MÉMOIRE PRÉSENTÉ PAR LE COMITÉ INTERMUNICIPAL DE L'AUTOROÙTE 30 Construction de l'aurotoute 30 de Sainte-Catherine à l'autoroute 15 par le ministère des Transports

PROLONGEMENT DE L'AUTORQUTE 30
TRONÇON CANDIAC / SAINTE-CATHERINE

20 MARS 2002

Mémoire présenté par le comité intermunicipal de l'autoroute 30

Échangeur St-Pierre/Des Écluses

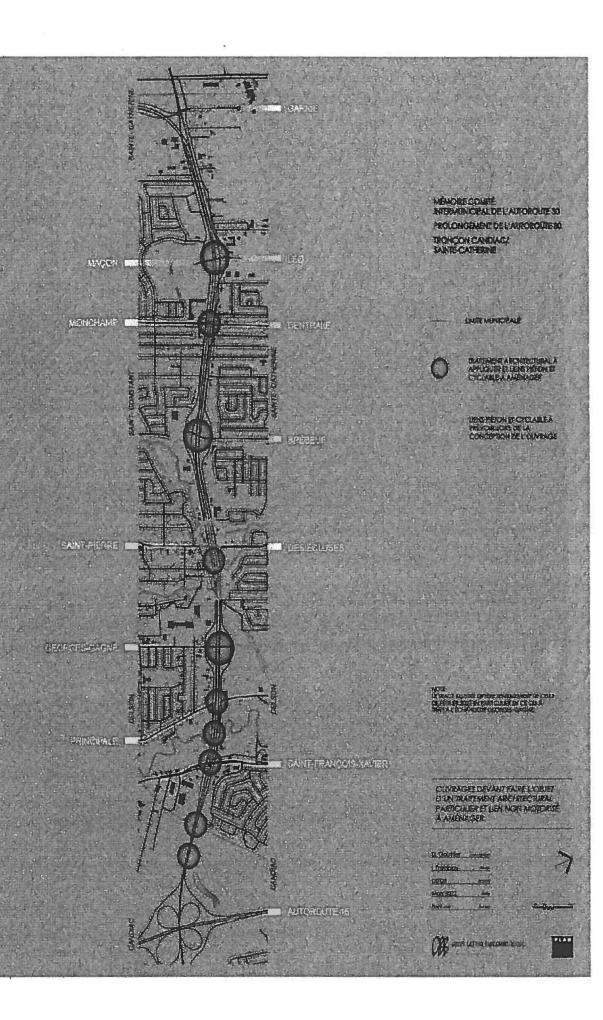
À un niveau plus précis le comité intermunicipal est préoccupé par l'impact sur le paysage urbain des ouvrages d'art du projet (viaducs et ponts). Dans ce contexte, le comité intermunicipal est extrêmement préoccupé par le design de ces derniers et plus particulièrement le viaduc St-Pierre/Des Écluses. Cette préoccupation s'applique également et particulièrement à l'écran acoustique qui sera construit à même l'ouvrage.

Afin de mieux saisir la perspective du comité nous avons produit une esquisse du viaduc qui nous concerne plus particulièrement. Cette image traduit les objectifs poursuivis par le comité.

Esquisse préparée par le MTQ

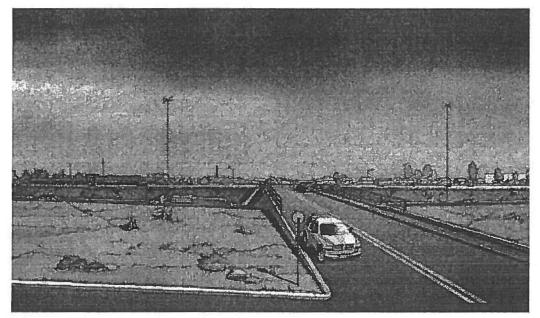
L'analyse des esquisses produits par le MTQ nous a permis de remarquer que l'éclairage semblait être assuré par des équipements très hauts et à grand rayonnement. Même si le projet n'est pas définitif la vue de ces esquisses inquiète le comité.

Contrairement au type d'éclairage illustré, le comité privilégie un éclairage rencontrant les normes de sécurité sans toutefois avoir des impacts sur le milieu environnant. Nous demandons au MTQ, lorsque le moment sera venu, de tenir compte des préoccupations suivantes en matière d'éclairage : l'intégration des structures à l'échelle humaine, respecter la quiétude des zone environnantes, définir le type de structure d'éclairage en fonction du type d'ouvrage et du traitement proposé.

Situation proposée par le MTQ

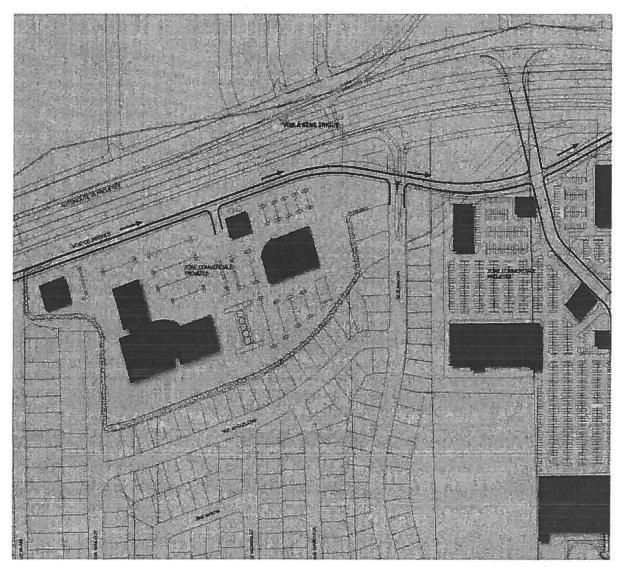
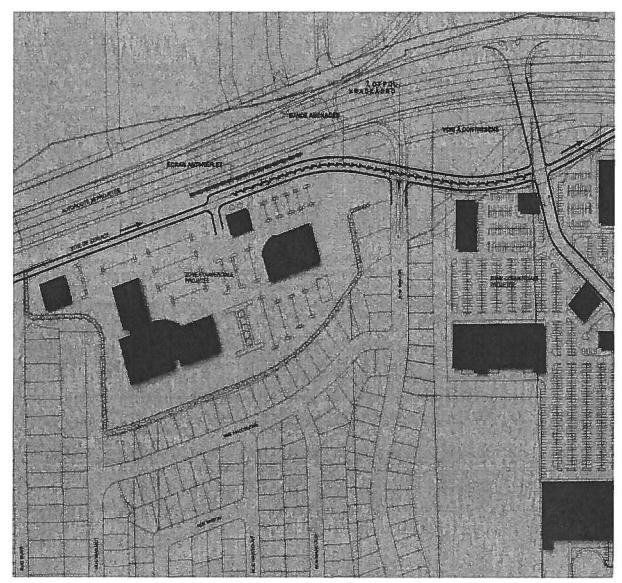
Considérant l'achalandage commercial prévu, une voie à double sens évitera la circulation inutile sur les voies de service de l'autoroute. Elle permettra de mieux intégrer les 2 phases de ce développement commercial.

La solution au problème réside dans la construction d'une voie de service à double sens entre l'échangeur Léo/Maçon et le site commercial. Cette solution est peu coûteuse en plus d'avoir été appliquée récemment le long de la route 132 à Longueuil, arrondissement Brossard. Il a également été proposé par le MTQ à l'échangeur Georges-Gagné.
